Modulo per la presentazione delle osservazioni per i piani/programmi/progetti sottoposti a procedimenti di valutazione ambientale di competenza statale

ID: Codice procedura (ID_VIP/ID_MATTM):10844

Impianto per la produzione di energia elettrica da fonte eolica, costituito da 6 aerogeneratori della potenza complessiva di 37,2 MW, un sistema di accumulo da 25 MW e relative opere connesse in località "Rempillo" nel comune di Pitigliano (GR).

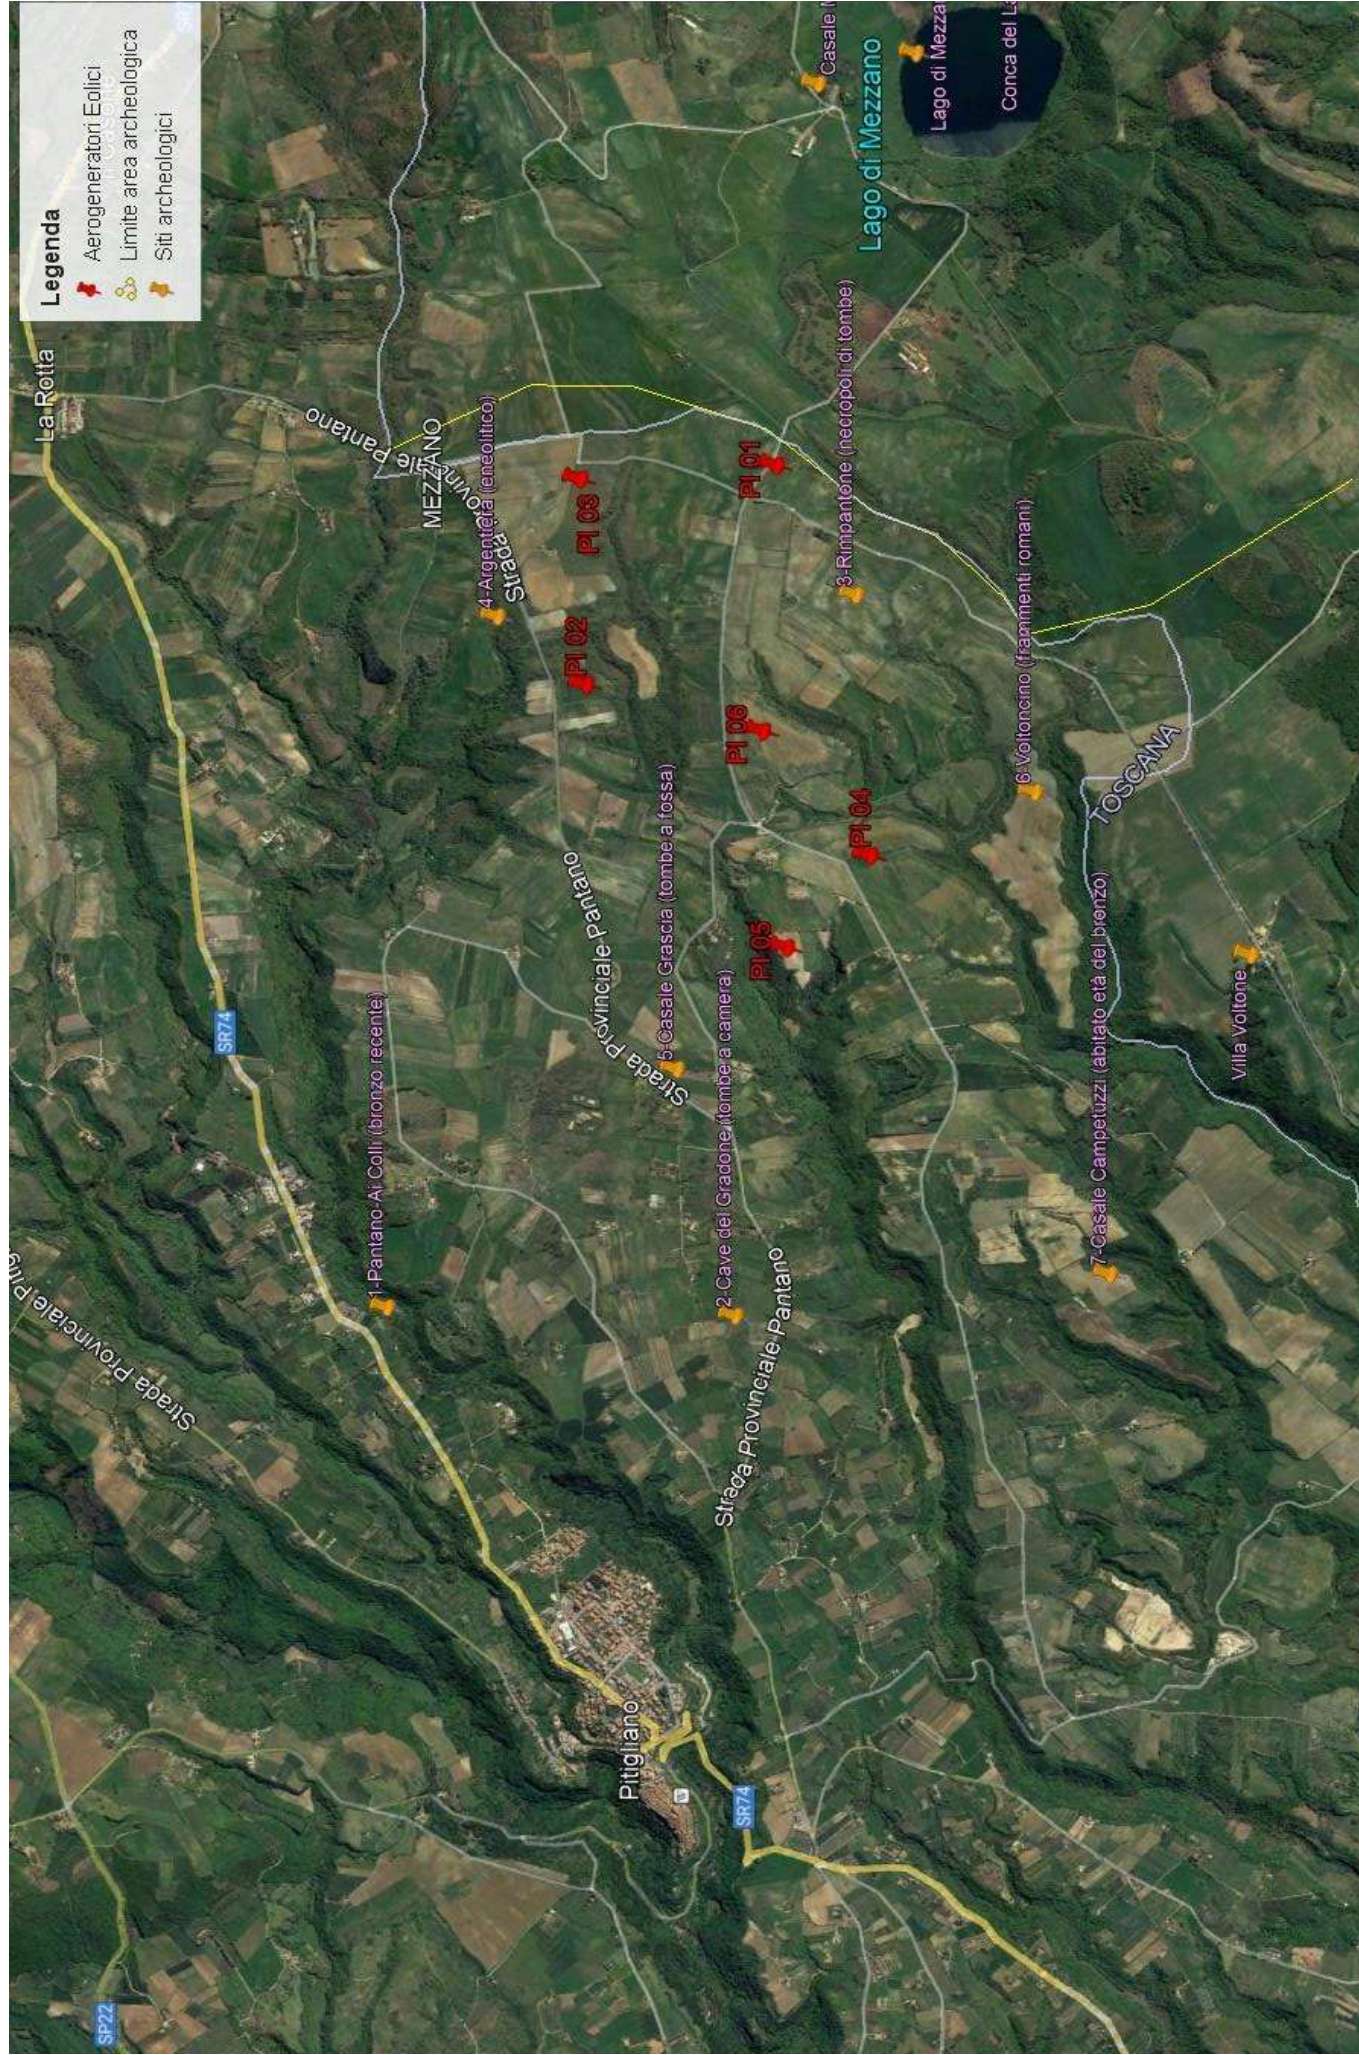
Inoltre, la zona in cui insisterebbe l’impianto eolico industriale Rempillo è compresa nelle fasce di rispetto di 3 km di diversi beni archeologici tutelati dalla parte II del Codice dei Beni Culturali (vedi Allegato, immagine n. 3). Inoltre le pale P04 e P05 ricadono all’interno di un’area archeologica che la Proponente vorrebbe cancellare per il semplice fatto che non è riportata nel documento regionale ma nel documento provinciale come meglio dettagliato nell’Osservazione n. 5. Alla luce di quanto documentato appare chiaro quindi che la collocazione dell’impianto non ha tenuto conto alcuno dei vincoli dell’area nella quale è stato progettato e l’inserimento dell’impianto eolico nel paesaggio e sul territorio non è corretto (Allegato IV delle Linee guida nazionali di cui al D.M dello Sviluppo economico del 10.09.2010).

- h) Le zone di interesse archeologico evidenziate nell'immagine n. 3 a cui si aggiungono anche l'importante abitato protostorico di Sorgenti della Nova e Ruderii del Castello altomedioevale che si trovano a circa 4 km dalle aree in cui è stato progettato l'impianto eolico industriale. Poco più lontano i resti del castello medioevale "Morroneccio". Nell'area vasta le preziose necropoli eneolitiche (Poggi Alti) ed etrusche di Pitigliano, Sovana e Sorano.

Analisi degli Impianti Eolici Esistenti e in Progetto

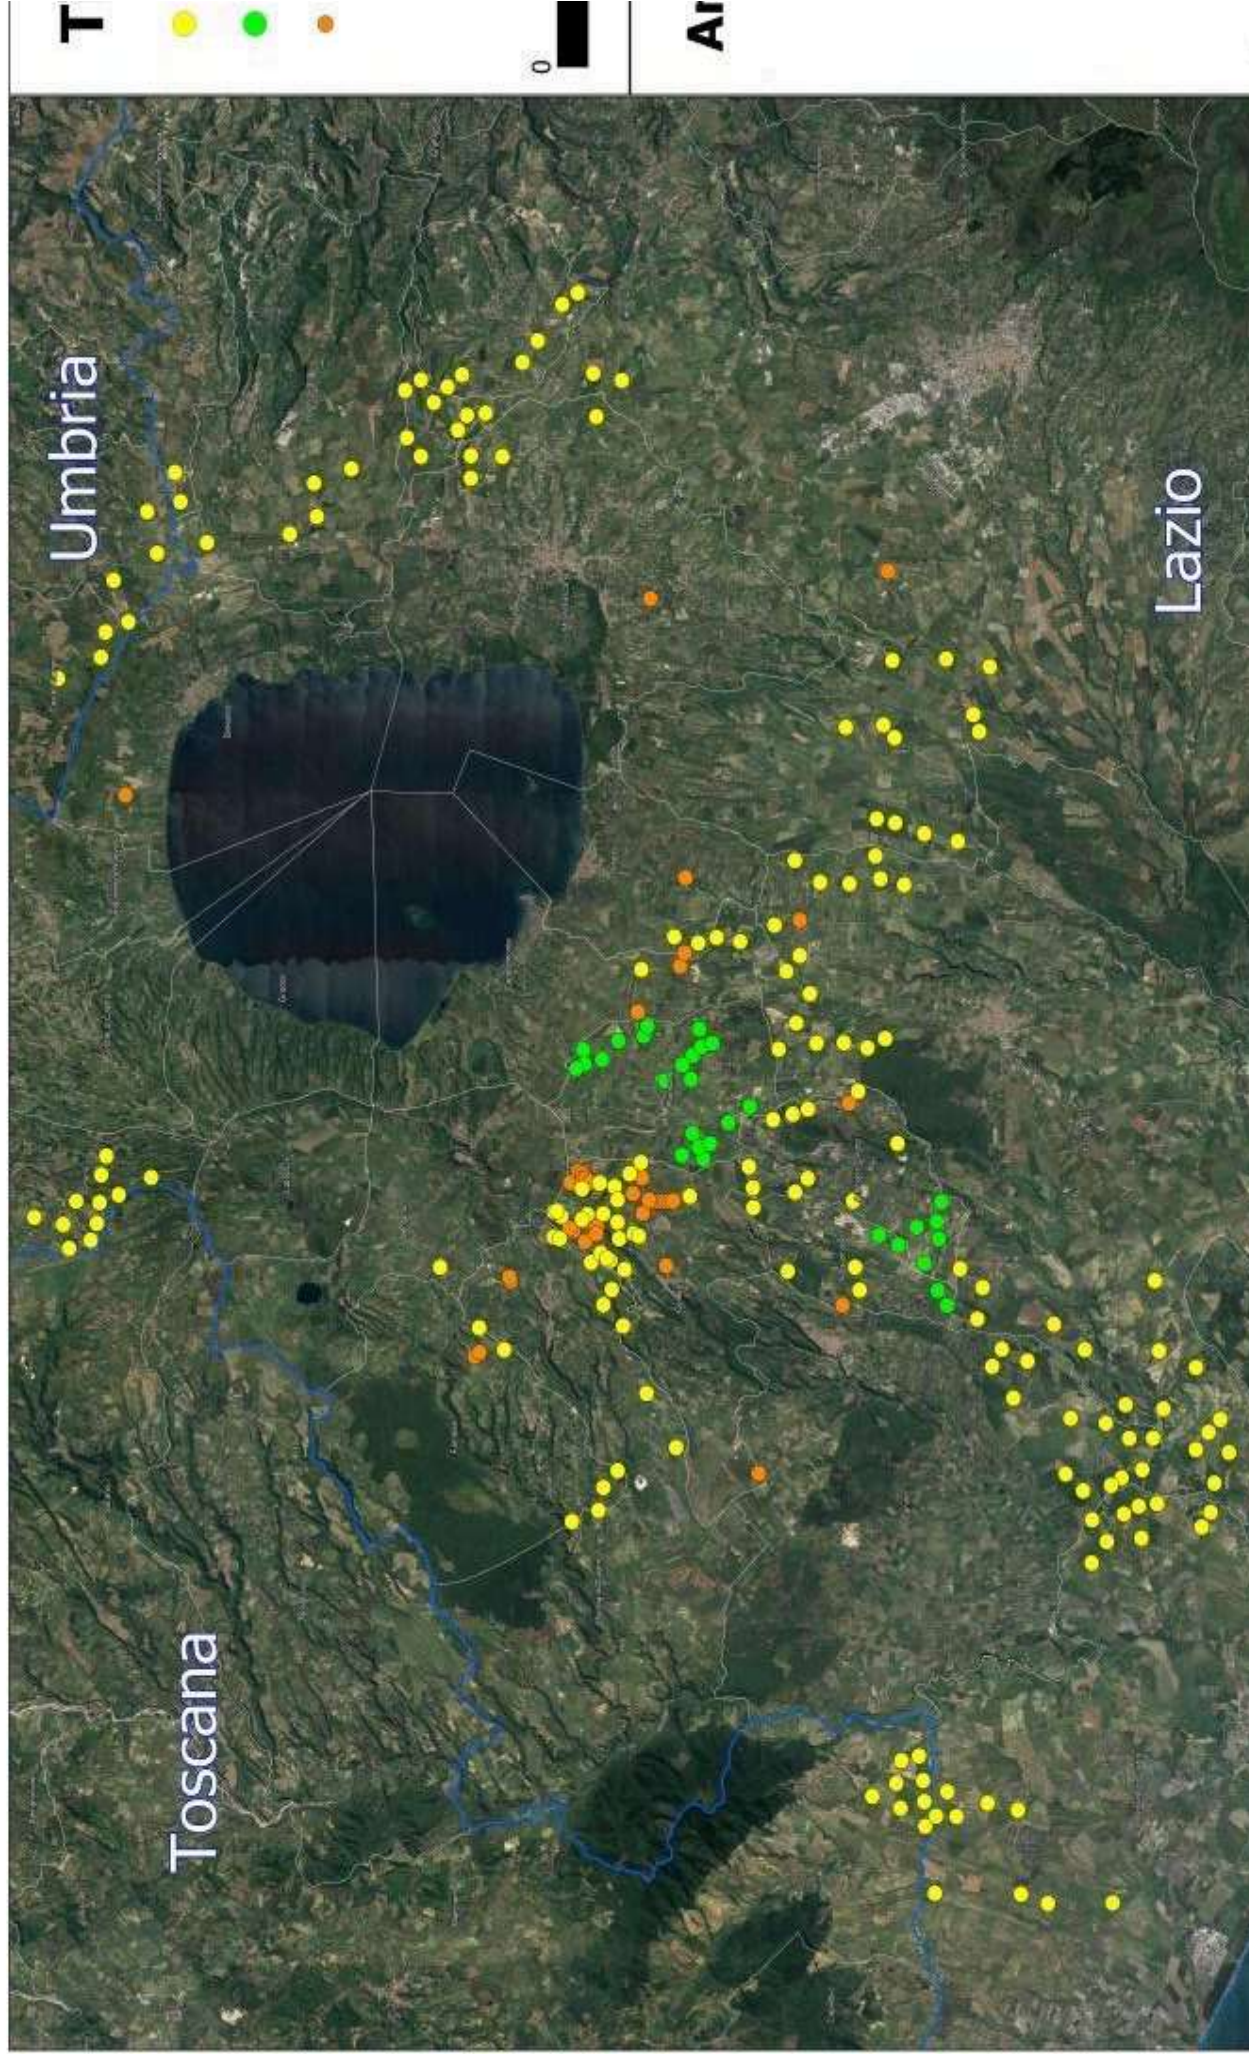
Nella valutazione degli effetti sinergici e cumulativi del documento si giunge all'erronea conclusione che tali effetti semplicemente non si verifichino stante l'assenza di altri impianti eolici attualmente in funzione nelle vicinanze. Nello studio e valutazione di tali effetti è invece indispensabile includere non solo le altre installazioni già esistenti ma anche il cumulo dei progetti presentati, in fase di verifica e autorizzazione a qualsiasi livello. Ebbene sappiamo che nel raggio di 10,5 Km citati dallo studio (o poco più) oltre ad essere presente una selva di installazioni di mini eolico (che per la Regione Lazio, si ricorda, corrisponde ad una taglia degli aerogeneratori fino a 600 KW di potenza, quindi *non proprio mini*) nei territori di Farnese, Ischia di Castro, Valentano, Piansano, Cellere, si trovano a varie fasi di autorizzazione presso il MASE o presso la Regione Lazio una quantità di progetti di installazione di impianti eolici industriali dei quali lo studio sembra ignorare l'esistenza e che qui, sicuramente per difetto, elenchiamo. Tutti localizzati in Regione Lazio, provincia di viterbo:

- Farnese: impianto eolico industriale „Vallerosa“ 29,4 MW, ditta *Fri-El spa*
- Ischia di Castro: impianto eolico industriale „Monte Marano“ 26,4 MW ditta *SKI 30 srl*
- Ischia di Castro impianto eolico industriale 30 MW, ditta *Iris Rinnovabili s.r.l.*
- Valentano-Latera: impianto eolico „Poggio del Mulino“ 46,2 MW ditta *Poggio del Mulino s.r.l.*

- Onano: Impianto Eolico denominato “Montarzo” 68 MW ditta *Fri-El spa*

Analisi di Intervisibilità Cumulativa delle Pali

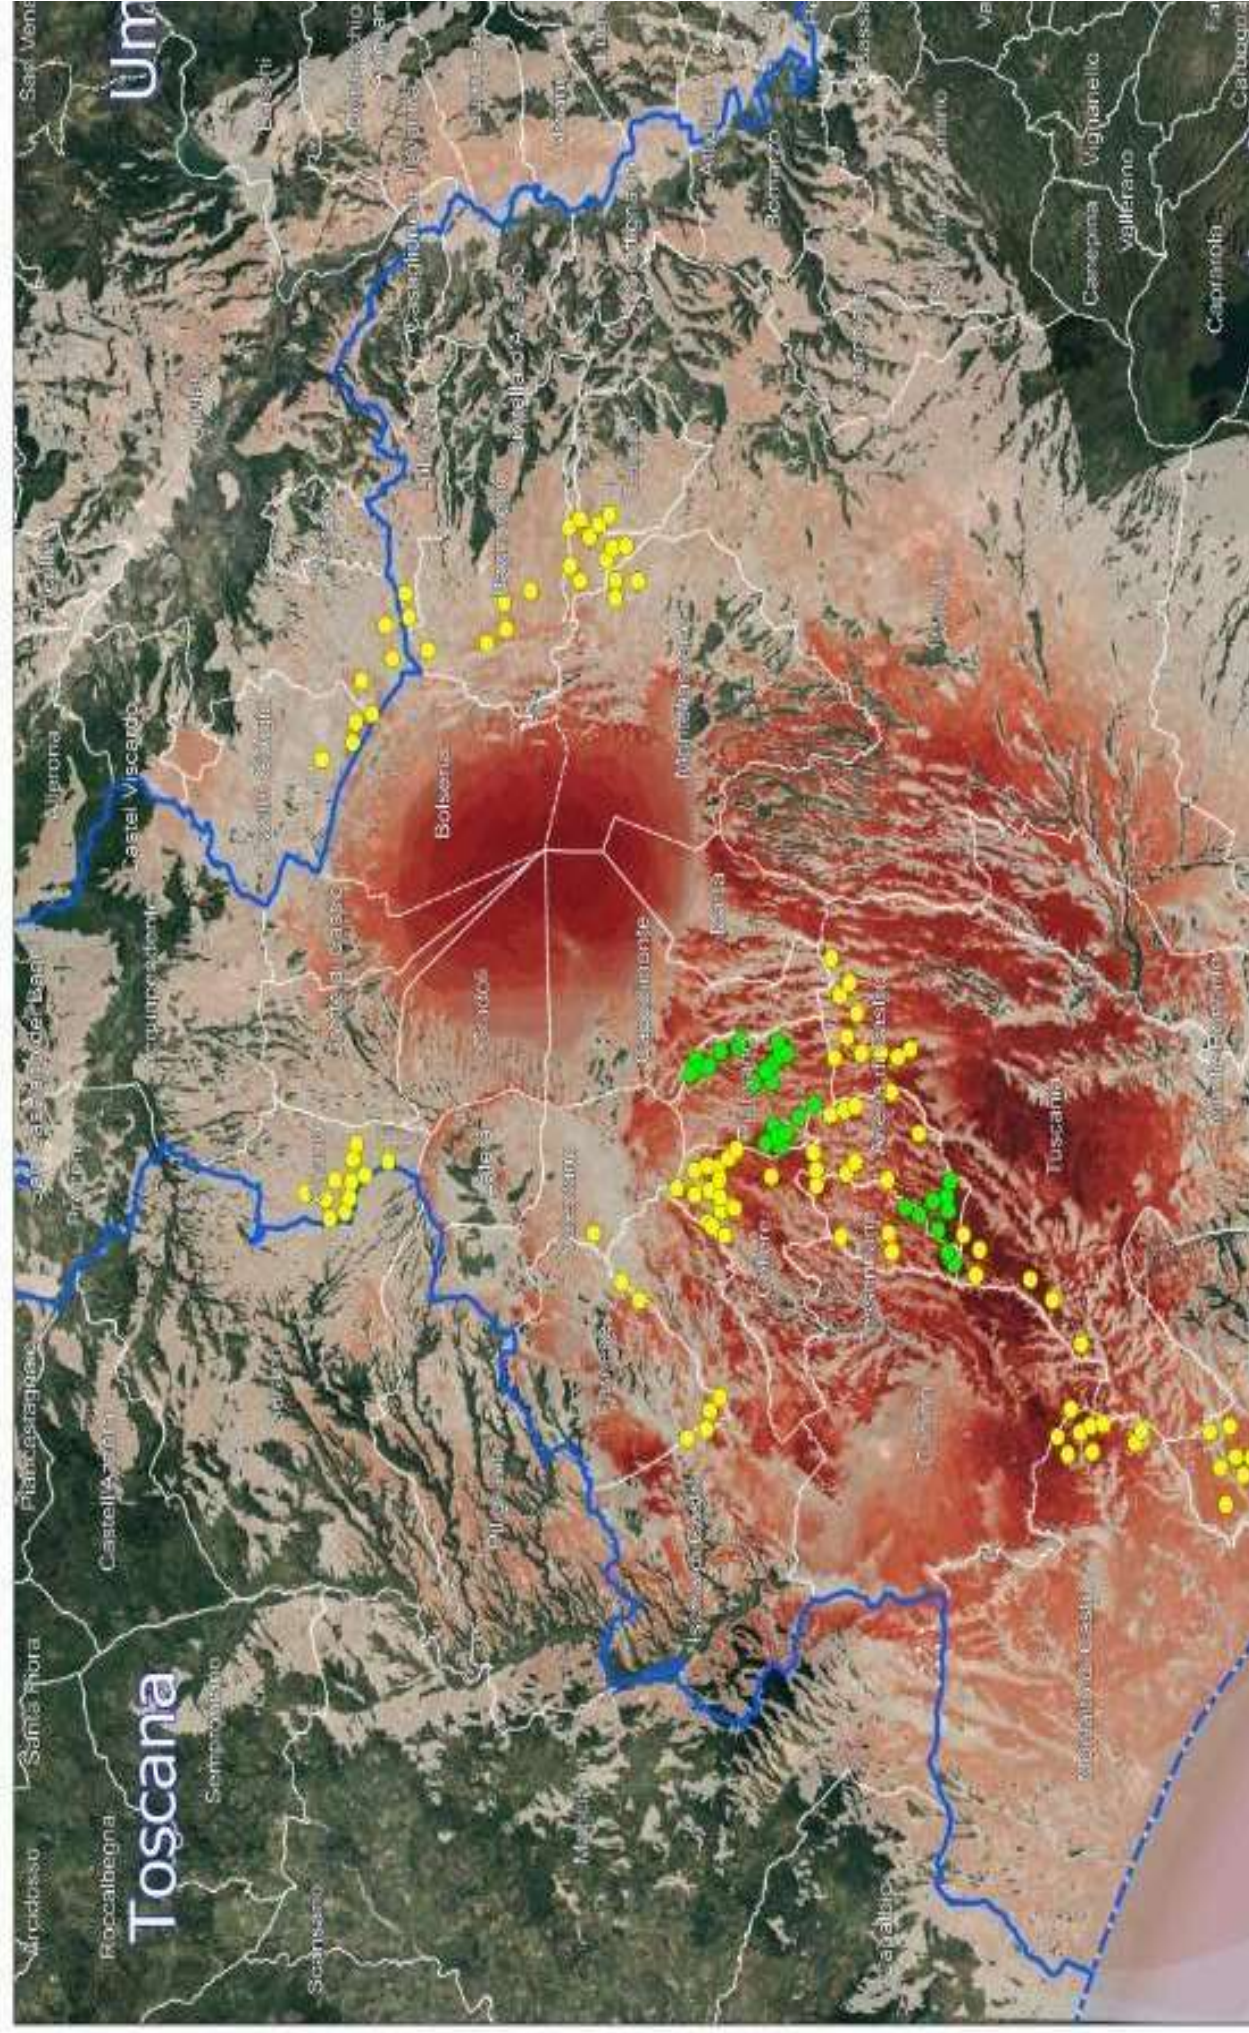
- Atmosfera
- Ambiente idrico
- Suolo e sottosuolo
- Rumore, vibrazioni, radiazioni
- Biodiversità (vegetazione, flora, fauna, ecosistemi)
- Salute pubblica
- Beni culturali e paesaggio
- Monitoraggio ambientale
- Altro: **IMPATTO VISIVO, CUMULABILITA' degli IMPIANTI e NOTEVOLE INTERVISIBILITA'.**
